発電用原子炉施設に係る特定機器の 設計の型式証明申請

設置許可基準規則への適合性について (コメント回答)

2020.7.1

三菱重工業株式会社

(1) 輸送荷姿(横置き)における想定条件

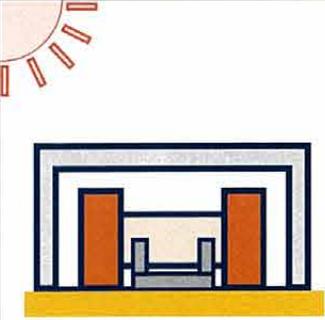
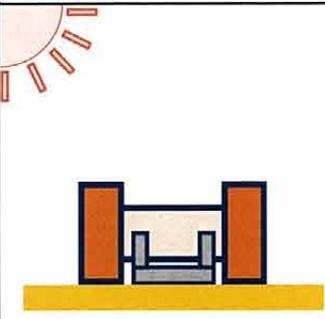
蓋部の金属部への衝突が生じない設置方法における緩衝体の設置有無について説明すること。

型式証明申請における輸送荷姿及び蓋部の金属部への衝突が生じない設置方法(以下「縦置き」という)の貯蔵方式を以下に示す。縦置き貯蔵(下表(2)(A)及び(2)(B))は、いずれも上部緩衝体を設置する。下表(2)(B)では、津波荷重、竜巻荷重及び周辺施設の損壊に起因する重量物落下に対する安全性向上のために上部緩衝体を設置している。また、各設置方法での想定条件をP.14~P.16に示す。
